PE/EPDU/D25-16533

**Avis d'Île-de-France Mobilités
en tant que personne publique associée
sur le projet de PLUi arrêté
de Plaine Commune**

Annexe au courrier référencé n°D25-16533

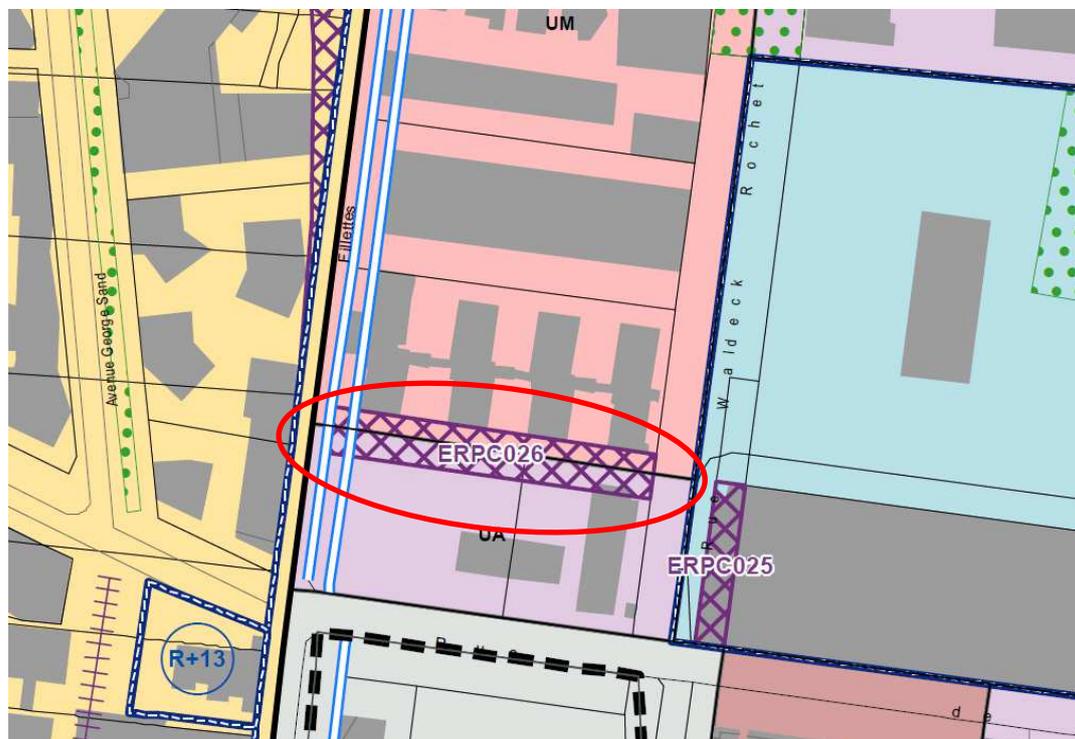
Le projet de PLUi arrêté apporte une nouvelle règle alternative pour les abattages d'arbres liés à des projets. Dans les secteurs identifiés au Plan de la trame verte et bleue (document n°4-2-3), la règle initiale de compensation de 3 arbres replantés pour 1 arbre abattu est modifiée en cas d'abattage de 10 arbres ou plus : la nouvelle règle est alors de 4 arbres replantés pour 1 arbre abattu.

Cette disposition modifie celle du PLUi initial qui a fait l'objet de la mise en compatibilité (pièce G0 p. 45-47 et p. 58) ; elle a été ajoutée postérieurement à l'ouverture de l'enquête publique alors que l'arrêté inter préfectoral déclarant l'opération du T8Sud d'utilité publique n'est à ce jour pas encore pris.

Toutefois, en application de l'article L. 153-56 du code de l'urbanisme, il n'est pas certain que ces évolutions puissent être opposables à l'opération T8Sud. Pour rappel, selon cet article, lorsque la mise en compatibilité est requise pour permettre la déclaration d'utilité publique d'un projet (DUP), le PLU(i) ne peut pas faire l'objet d'une modification ou d'une révision portant sur les dispositions faisant l'objet de la mise en compatibilité entre l'ouverture de l'enquête publique et la DUP.

Île-de-France Mobilités demande donc de prévoir une exemption spécifique à l'application de la règle alternative applicable en matière d'abattage de 10 arbres ou plus au sein des secteurs identifiés sur le Plan de la trame verte et bleue, au bénéfice du projet T8Sud, de sorte que la compensation demandée soit de 3 arbres équivalents replantés pour 1 arbre abattu dans le cadre de cette opération. Cette mesure reprend celle contenue dans le PLUi initial, et répond aux exigences des dispositions de l'article L. 153-56 du code de l'urbanisme. Le maintien d'une compensation de 3 arbres équivalents replantés pour 1 arbre abattu dans le cadre du projet T8Sud est de nature à sécuriser sa réalisation tant du point de vue juridique qu'opérationnel, compte tenu de ses caractéristiques techniques.

- **prévoir une disposition spécifique pour exempter le projet T8 Sud de la règle relative à la compensation introduite entre l'ouverture de l'enquête publique et l'arrêté déclarant l'opération d'utilité publique ;**
- **supprimer l'emplacement réservé n° ERPC 0026.**

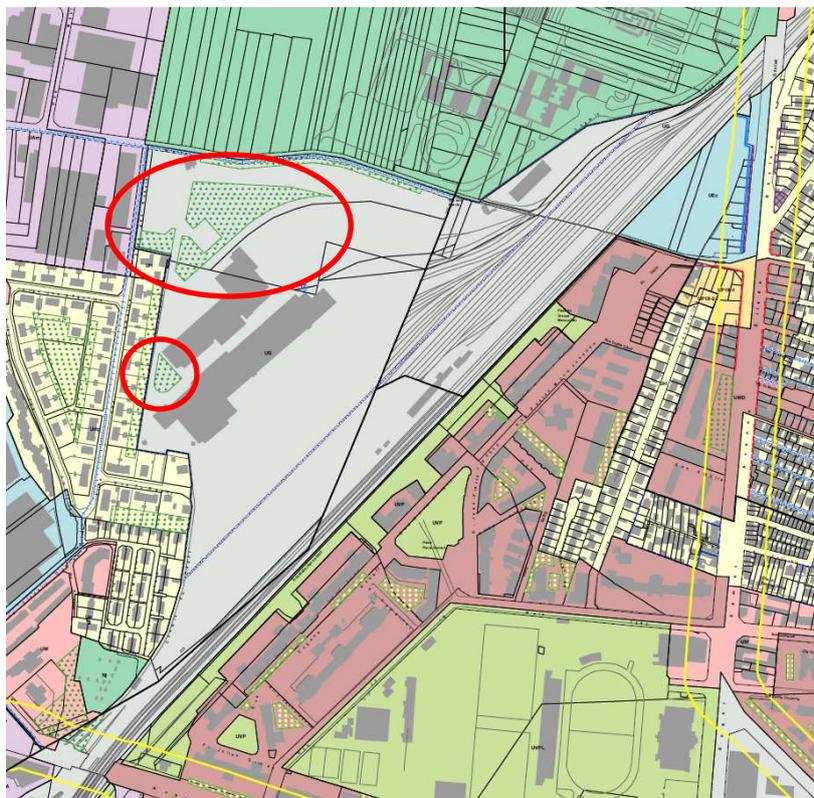
De façon générale, le foncier concerné par un équipement ou un faisceau ferroviaire fait l'objet d'un zonage spécifique UG correspondant aux grands services urbains et grands équipements. Le règlement y autorise les équipements d'intérêt collectif et services publics, notamment les locaux techniques et industriels d'administrations publiques et assimilés. Les exemptions aux contraintes réglementaires prévues par le projet de PLUi arrêté sont globalement adaptées aux spécificités des installations ferroviaires.
